# Piazza Schiavone

## come migliorarla

Sintesi dei progetti degli architetti che hanno partecipato al concorso del Rotary. Commenti a cura di BovisAttiva con la collaborazione di uno degli architetti partecipanti

# Ivan Zito

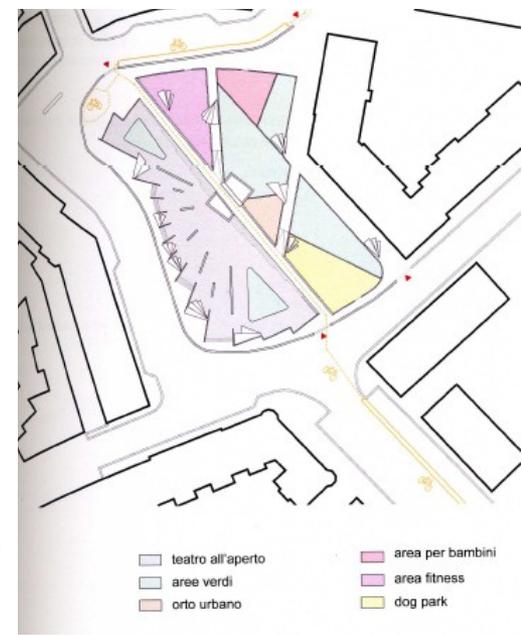
<b>proposte</b>	<b>critica</b>	<b>Aspetti positivi</b>
Pista ciclabile che attraversa la piazza, e si collega ad altre ciclabili da realizzare, creare un posteggio bici a nord della piazza.	pista ciclabile forse superflua, l'area è già attraversata da bici senza conflitti con i pedoni e oggi senza collegamenti	make-up sedute con materiali ecologici.
Nuovo passaggio in zona fontana e scivoli x disabili al posto di alcune scale	aiuole verdi utili ma nel posto sbagliato	ventagli fotovoltaici che alimentano illuminazione
Risistemazione verde inserendo funzioni specifiche (fitness, boschetto, area cani, anfiteatro, orto), realizzazione di aiuole verdi che seguono sedute centrali.	finestre nei setti bella idea ma forse poco efficace per ridurre l'impatto	Creazione di verde attrezzato
recupero acque piovane da usare per irrigazione	anfiteatro si, ma mancherebbero le sedute e attualmente manca il palco centrale	Muretti attuali alleggeriti con varchi simili a finestre

Realizzazione sedute ecologiche in plastica colorata sui gradini e panche in cemento esistenti	Sedute in plastica facilmente deteriorabili	
Apertura di «finestre» nei divisori delle scale con colorazione dei muri per renderli piu' vivaci e comunicanti.		
Installazione di ventagli fotovoltaici sulle sedute, che creano ombra e illuminano la sera		
Inserimento telecamere videosorveglianza		
Utilizzo parte cementata come anfiteatro per spettacoli

# Salvatore Virgillito

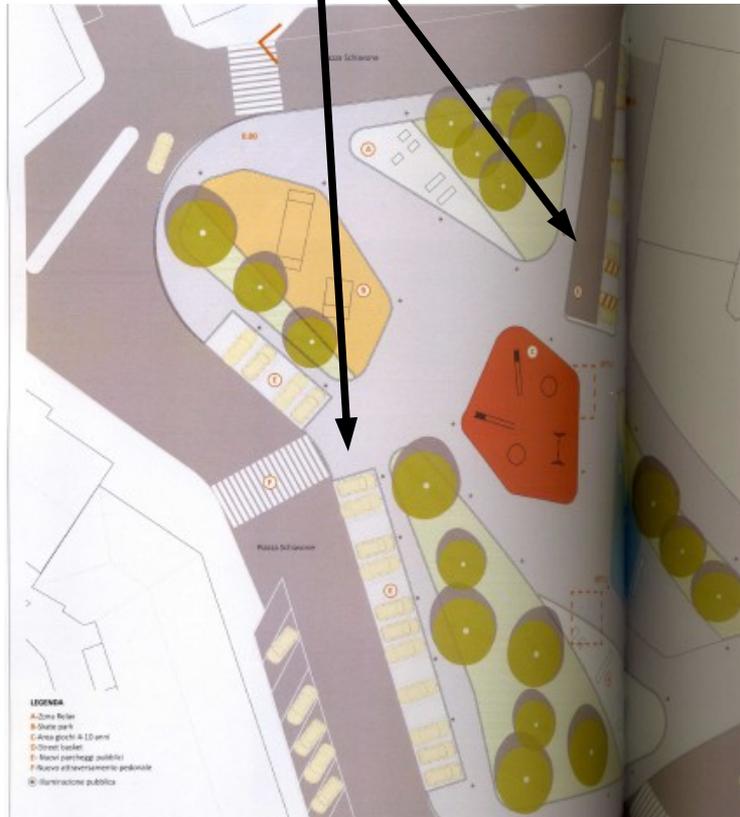
<b>proposte</b>	<b>critica</b>	<b>Aspetti positivi</b>
Realizzazione “portali” con usi diversi (porta calcio, canestro, altalena) che indichino le diverse aree di gioco, con colori diversi.	Progetto difficile da capire in quanto le illustrazioni di dettaglio non sono collocate in pianta.	Interessante proposta per Skate park o parkcour su setti e scalini
Creazione rampe per skate da collocare su scale esistenti e perimetro piazza	rischio conflitto giochi movimentati (skate) con sosta persone	Sfruttamento scalini come spazi gioco o scivoli skate
Posizionamento tavoli e sedute variamente ombreggiati per giochi, pausa ecc	area verde non trattata	presenza luoghi attrezzati e di sosta
Realizzazione piccola palestra di arrampicata per i più giovani		Colore delle aree che spiegano l'attività e rallegrano
realizzazione palco centrale per spettacoli		
uso del colore per dividere ambiti e funzioni		
ampliamento spazio giochi esistente

Inserimento area cani

# Valentina Penna

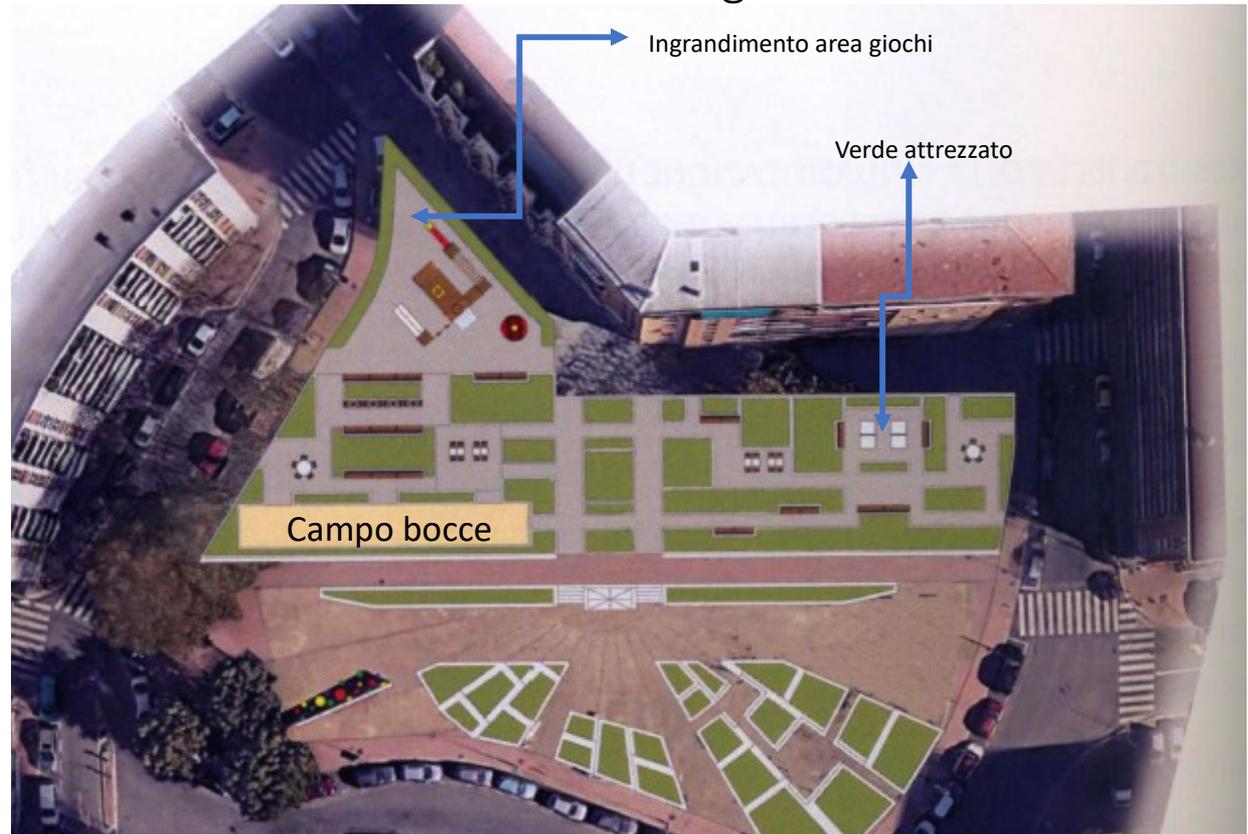
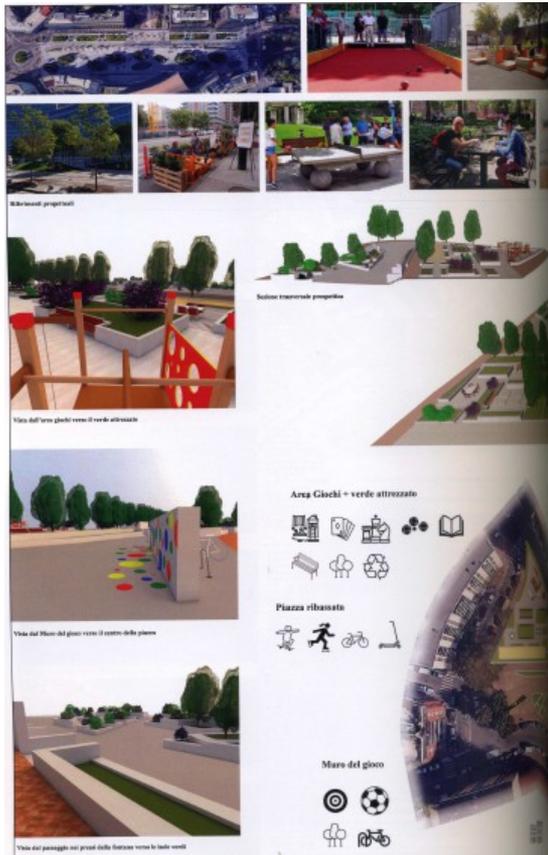
<b>proposte</b>	<b>critica</b>	<b>Aspetti positivi</b>
Rifacimento totale della piazza realizzando un grande bosco, con isole tematiche coperte, per giochi e cultura.	Intervento un po' astratto e molto costoso.	buona spiegazione dei vantaggi della vegetazione, belli i chioschetti coperti
Livellazione della piazza e piantumazione massiva con piante di alto fusto.	il bosco rischia di non essere un luogo molto sicuro	bei diagrammi di confronto tra verde e costruito nelle diverse piazze di Milano
Creazione di percorsi che collegano le isole tematiche.	percorsi e posizione elementi abbastanza casuali	schemi di possibili arredi contemporanei
	dettaglio su specie arboree da inserire	Eliminazione muri perimetrali e livellamento della piazza

# Vera Besate

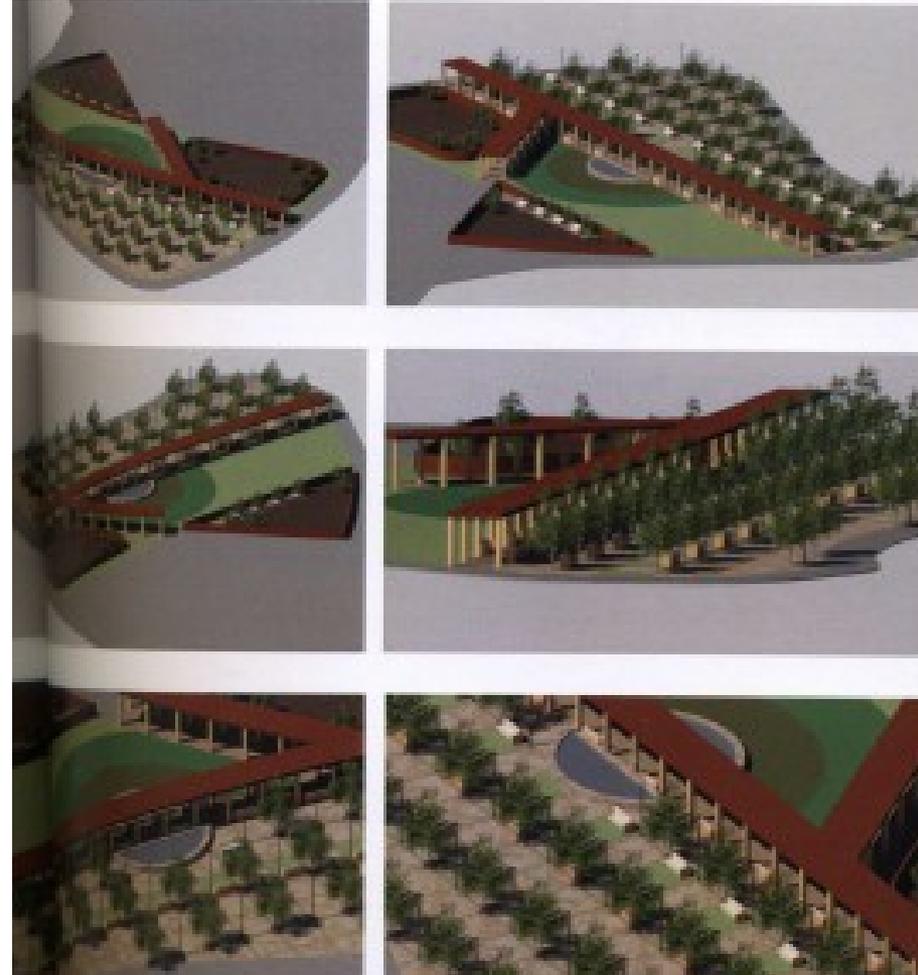
<b>proposte</b>	<b>critica</b>	<b>Aspetti positivi</b>
Realizzazione di pergolato 3x3 su percorso longitudinale per sedute, ombra ed eventi come piccoli mercati o eventi temporanei	Intervento importante che stravolge la conformazione attuale	attenzione alle alberature, ai materiali e ai dettagli dell'illuminazione, bassa sotto gli alberi
Zona sud alberata e fascia centrale con piccoli spazi verdi e panchine, illuminazione su pali bassi sotto le chiome degli alberi.	Fascia verde tra area giochi e pergolato da approfondire sembra quasi un ostacolo	ombra e molte sedute organizzati in una flessibilità regolare
alberature regolari nell'area pavimentata area cani su area verde ora inutilizzata		pergolato lungo l'asse principale eventualmente ampliabile e da dotare di attrezzature aggiuntive
piazza su un unico livello		accessibilità persone con difficoltà motorie
		livellamento della piazza e eliminazione dei muri perimetrali

# Anna Rocchelli

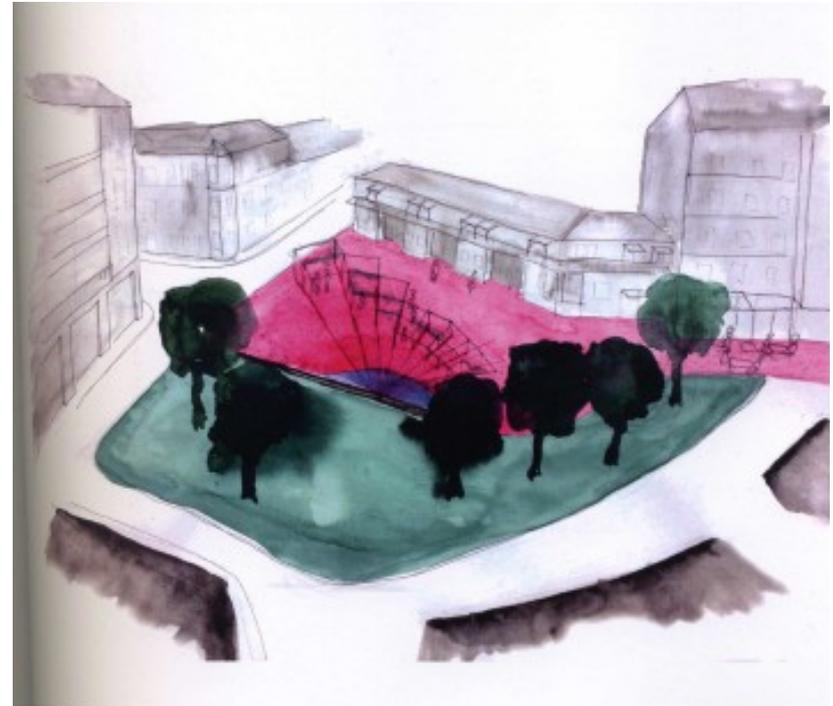
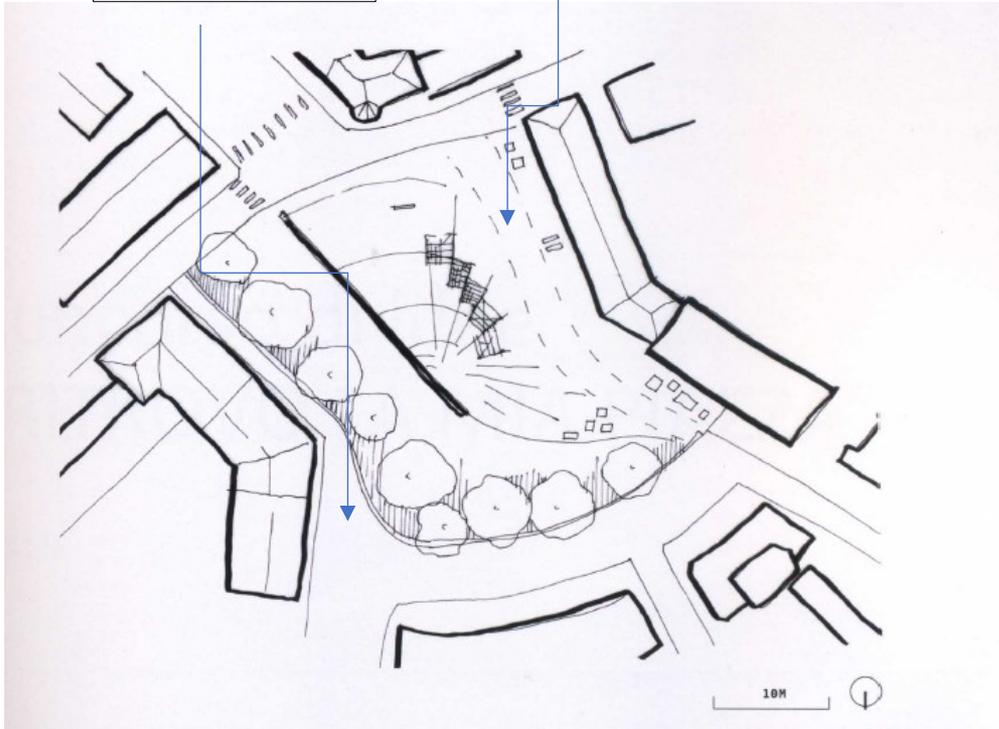
<b>proposte</b>	<b>critica</b>	<b>Aspetti positivi</b>
Intensificazione della vegetazione su lato nord che coprirebbe anche l'attuale area giochi. Quest'ultimo verrebbe scorporato e distribuito nell'area centrale. I muretti attuali verrebbero eliminati.	Intervento interessante ma con alti costi, si ribalta la piazza perdendo i parcheggi attuali senza proposte di sostituzione.	continuità con marciapiede oratorio di via Vare', ma al tempo stesso sconnessione con via Massara dei Capitani.
Traffico veicolare verrebbe spostato su altro lato della piazza in modo da unire le abitazioni basse a 2 piani al parco.	impatto sul traffico da verificare	Valorizzazione edifici lato est e anche dei negozi sul lato attualmente penalizzati.
muri sostituiti con pergola leggera		Eliminazione muri perimetrali
